MOK.AD.ZP.70.1.2020

WYJAŚNIENIE

treści SIWZ na: Oddymianie klatek schodowych w Spichlerzu i Zamku w Muzeum Okręgowym w Koninie.

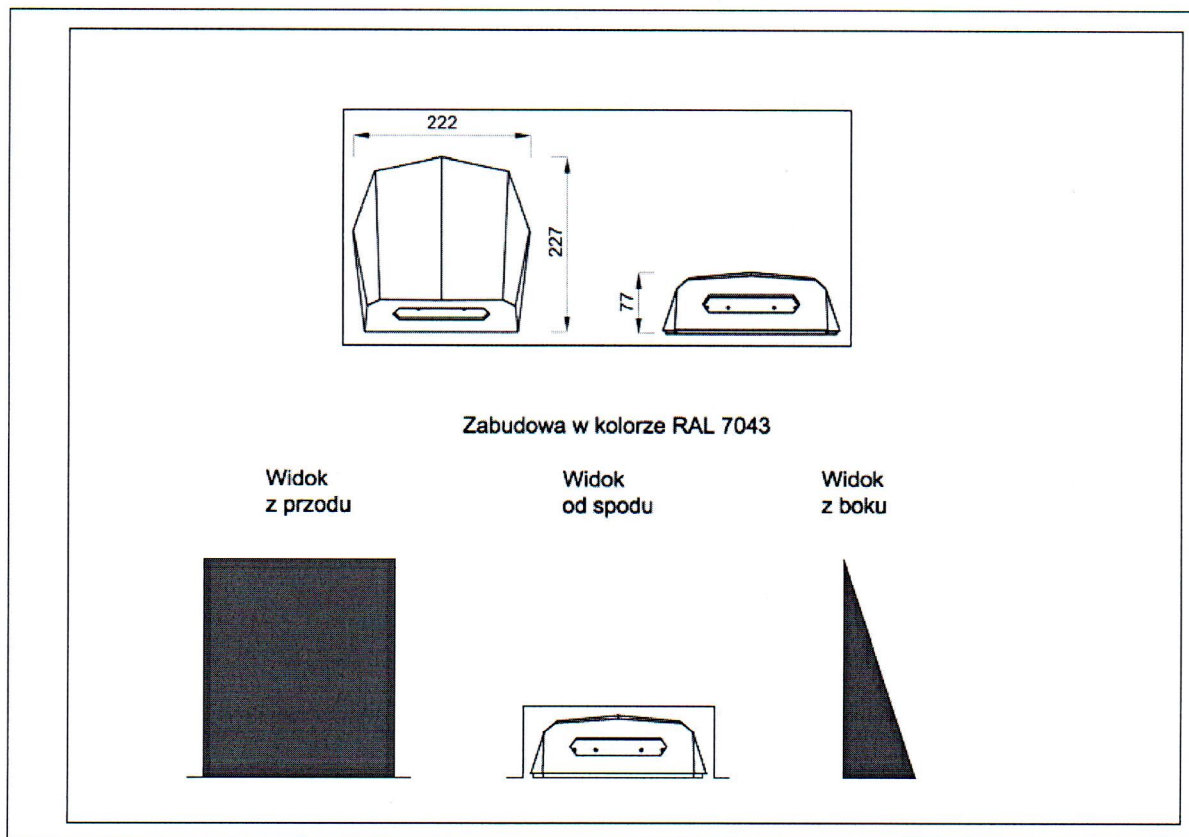
Pytanie nr 4:

Zaprojektowana oprawa Y9 – ODB/3x1W/B/3h/SA/AT + HTR-25 występuje tylko w kolorze białym. Czy Inwestor dopuszcza biały kolor oprawy?

Niestety Konserwator Zabytków nie dopuszcza koloru białego. Pozostawia możliwości wykonania lampy w kolorze białym oraz zabudowę lampy z blachy w sposób przedstawiony na rysunku poniżej, z pomalowaniem zabudowy na kolor RAL 7043 i takie rozwiązanie należy przyjąć w wycenie.
